ACTA No. 7

Mesa técnica solicitada por el evaluador del proyecto, para socializar observaciones del diseño hidráulico del proyecto **“CONSTRUCCIÓN DEL SISTEMA DE ALCANTARILLADO SANITARIO EN EL CORREGIMIENTO DE BAHIA HONDA DEL MUNICIPIO DE PEDRAZA DEPARTAMENTO DEL MAGDALENA”**.

**CONSTRUCCIÓN DEL SISTEMA DE ALCANTARILLADO SANITARIO EN EL
CORREGIMIENTO DE BAHIA HONDA DEL MUNICIPIO DE PEDRAZA
DEPARTAMENTO DEL MAGDALENA, (\$10.464.232.485) 5ta revisión (20/01/23)**

**A CONTINUACIÓN, SE RELACIONA LA 5TA REVISIÓN DE DOCUMENTACIÓN ALLEGADA
POR EL MUNICIPIO DE PEDRAZA – MAGDALENA**

Figura 5 Diagrama de Flujo Alternativa 2.

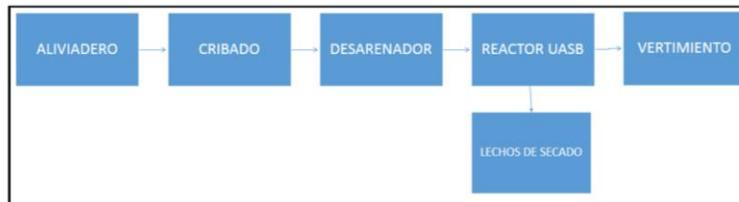
En la **Figura 5** se ilustra el diagrama de flujo de la alternativa 2 la cual se someterá al proceso de valoración y evaluación de alternativas.
